## 监理工程师通知单（质量）

工程名称： 赞皇 40 万千瓦一期 20 万千瓦风电项目（本期 10 万千瓦）

编号 ZHFD—ZHJL—TZD—032

主题：关于升压站主变油池格栅承台砌体质量问题整改事宜

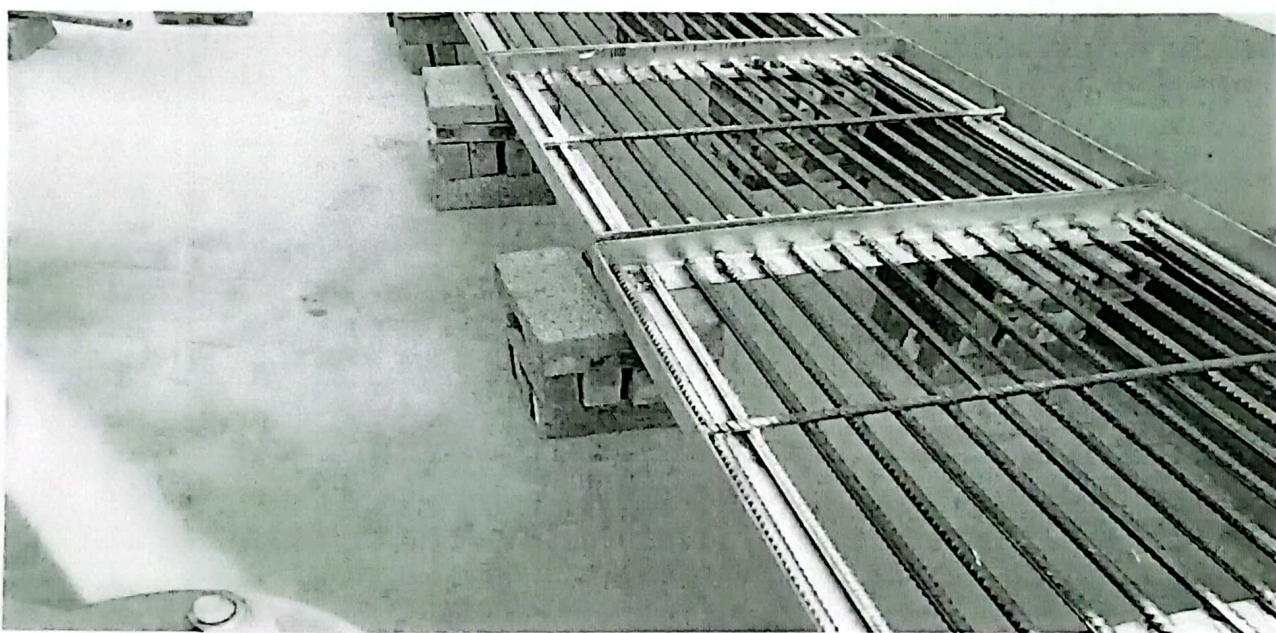
经赞皇40万千瓦一期20万千瓦风电项目（本期10万千瓦）监理部对升压站主变油池格栅承台砌体质量检查发现如下问题：

- 1、格栅承台没有用水泥砂浆M5砌筑。
- 2、格栅承台平整度、稳定性不符合要求。

对以上问题要求贵单位按照图纸设计要求监督限期整改。并经验收合格后方可进行下道工序。
